公告号: A22-004

2021年4月 1/10页

### FC6A and FC6B 系列 MICROSmart 软件之修复

图 2-1: 用于计算脚本的总大小

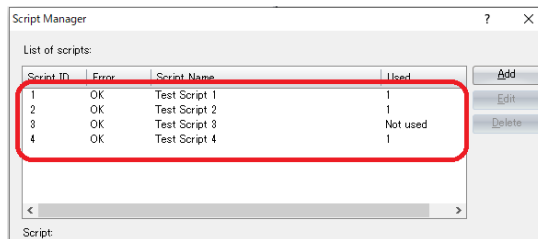
如果程序中包含的脚本总大小超过 128KB，则执行该脚本指令可能导致用户程序执行错误。

不能直接检查脚本的总大小。按照下面的步骤进行检查。

以上更改在 automationorganizer Ver. 3.22.00 中包含的以下版本中得到支持:

- FC6A 系列 All-in-One CPU 模块系统软件 Ver. 2.30
- FC6A 系列 CAN J1939 All-in-One CPU 模块系统软件 Ver. 2.30
- FC6B 系列 All-in-One CPU 模块系统软件 Ver. 2.30
- FC6B 系列 Plus CPU 模块系统软件 Ver. 2.30
- FC6A 系列 Plus CPU 模块系统软件 Ver. 1.81

图 5-1: 硬件版本

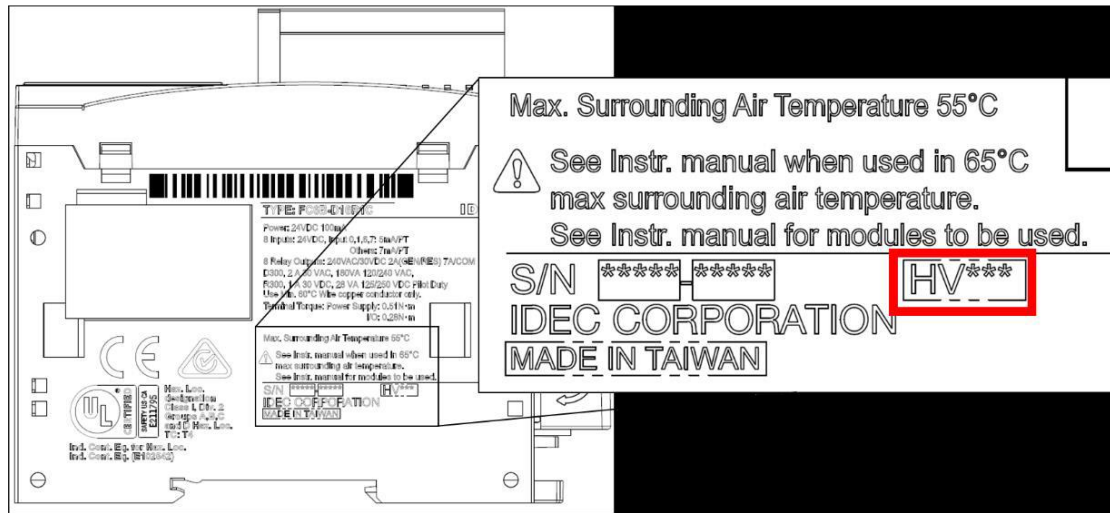
通讯端口 3 支持内置串口的 FC6B 系列 Plus CPU 模块 (Hardware Version 300)。

Hardware Version	Software Version	Notes
HV210 or less	Ver. 1.90 to Ver. 2.20 *	CPU module doesn' t have built-in serial port.
	Ver. 2.30	CPU module doesn' t have built-in serial port. The communication setting of port 3 is ignored.
HV300	Ver. 1.90 to Ver. 2.20 *	CPU module has built-in serial port. Built-in serial port is ignored.
	Ver. 2.30	CPU module has built-in serial port. Built-in serial port can be used.
